卑南文化公園主要計畫工作記事

中治環境造形顧問有限公司 整理

為達成工作目標，本計畫案工作期間曾與史前館進行多次意見交換及簡報會議；茲將各階段會議主要決議之項目分述如下，以為本案工作進行之記錄。

入口區示意圖

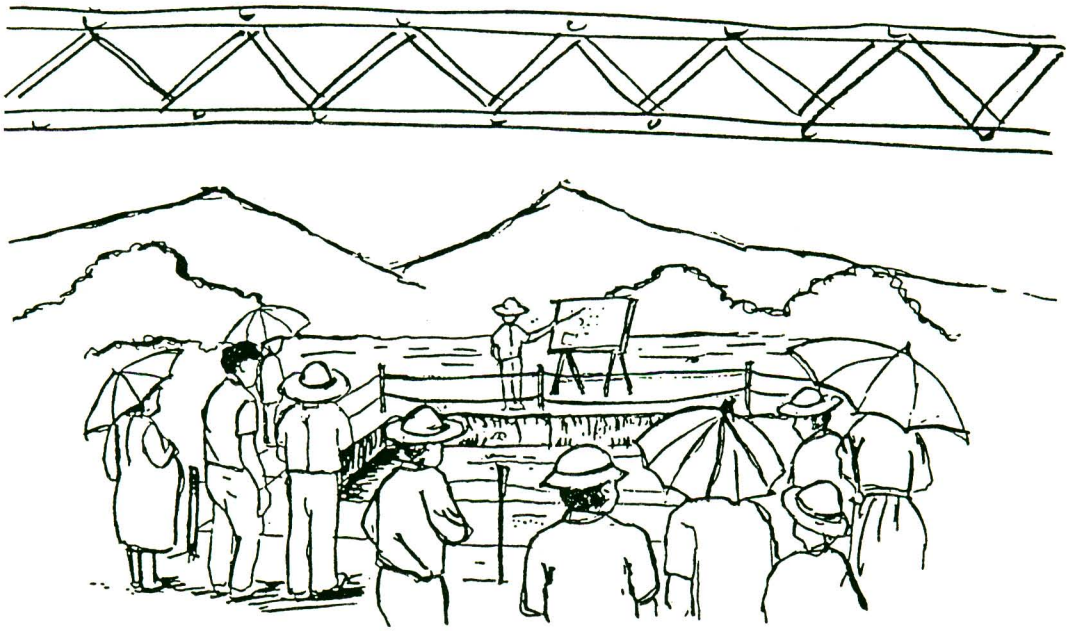
- 產業道路：路寬預計為四米，於適當地點設置有錯車點，因上坡開發過度，建議以開渠方式排水，道路兩旁種植大樹並以景觀手法處理之，道路設四米寬，使車速不致太快，同時又預留有空間予遊客步行用，因此整個道路實際開發所需寬度大約有十米（含開渠、邊坡、車道、遊客步道等），以不破壞整體景觀為原則。
- 設施物：目前公園主要設施，建築物部份只有遊客服務中心，其他部份如史前文化傳承區，則多為植物及草皮，停車場部份亦多以植物、綠籬或綠廊為主，另外，園區中可能有的大建築體為花架（綠道）的部份，此部份將使用集成材，其硬度、強度都不輸鋼筋，且對於強風（颱風）有相當程度的抗力。此外，精密的溫室一個即可，其他苗圃部份的則以寒冷紗處理，以達遮陽及通風之效果。
- 停車場：目前十八公頃之公園預定地，僅有單一車輛出入口，車輛動線之引導應審慎規劃，將來東邊保護區徵收後，與月形石柱配合，此時部份車輛應引導利用火車站前之停車場，以紓解停車問題。此外，停車場面積應與都市計畫中規定之停車場面積能配合，使將來在提出山坡地開發或雜項執照申請時對停車場能有交待。

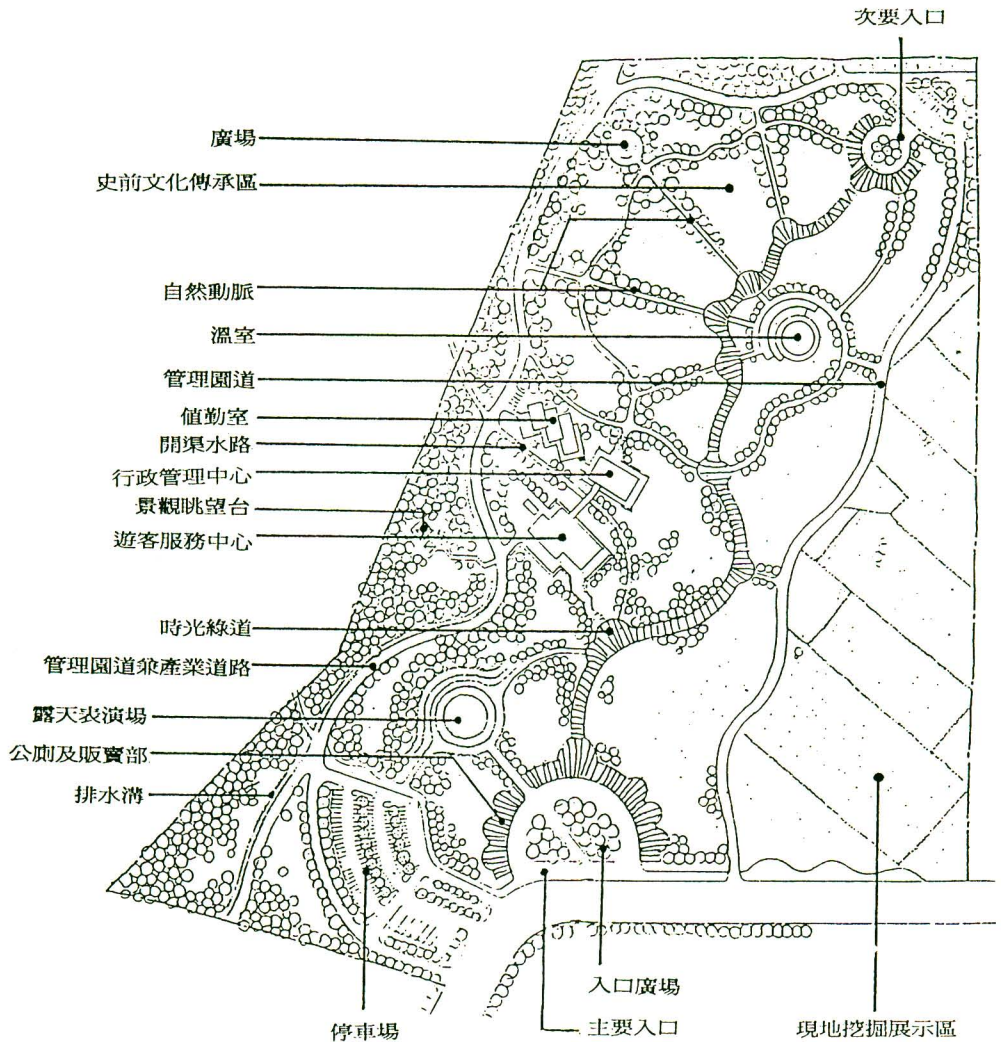
- 遊客服務中心：平面配置之討論。
 1. 在外觀應與周圍環境融合，而量體方面在視覺效果上使其貼近山，而不顯太過突出。
 2. 展示室部份將挑高六米，其位置應具為可看遠山及海之最佳眺望點，以展示之方式將周遭環境景觀納入；展示內容可分為公園導覽、卑南文化、本館主題簡介及發掘或正在進行工作之介紹等部份。
 3. 會議室改為討論室。

4. 工具間中設一精密器具儲放室。
5. 簡報室併入辦公室間，原本的空間作為保健醫護用之空間。
6. 垃圾、污水處理問題之考慮。
7. 初步決議之平面配置圖如下所示。
